工程指示 / 要求簡箋(E.I.)

工程指示編號：EI / 1132 / 19

工程編號：J - 837

工程名稱：觀塘裕民坊

附圖 B

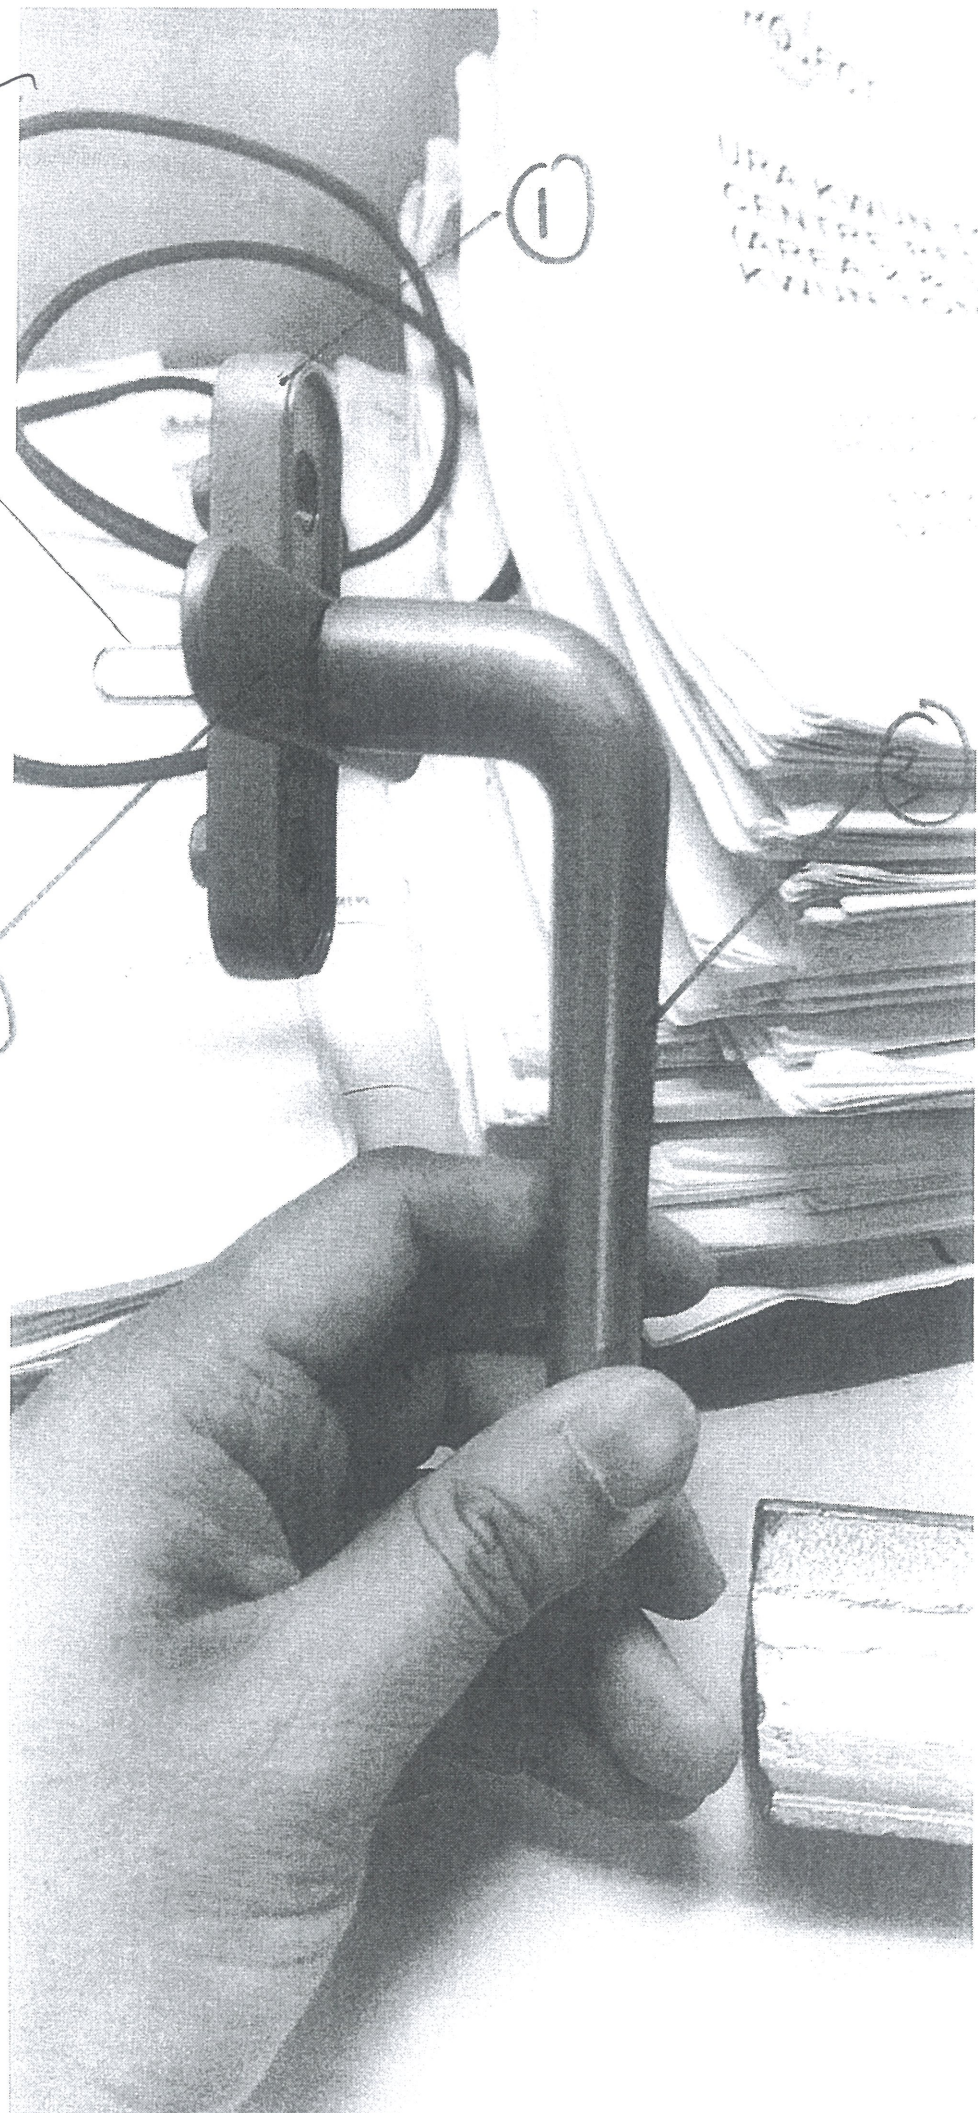
- 由於走廊維修窗現有之東城 2017-MD 拉手阻礙 PROMAT 板之安裝，現有兩個方案，煩請報價：
- 轉用較扁身的東城提拉式拉手，但須改成有軸芯款(參考附圖 A，軸芯長度為 20mm)，拉手的鎖盒為東城 2035B 單向鎖身。顏色: EC-DG-S332054(3 塗)
 - 現有之東城 2017-MD 拉手分拆成 3 部分 (即現有之拉手送回供應商分拆)，參考附圖 B

數量預算為 560 隻。

重新訂購，已訂之拉手可
用作後備用。
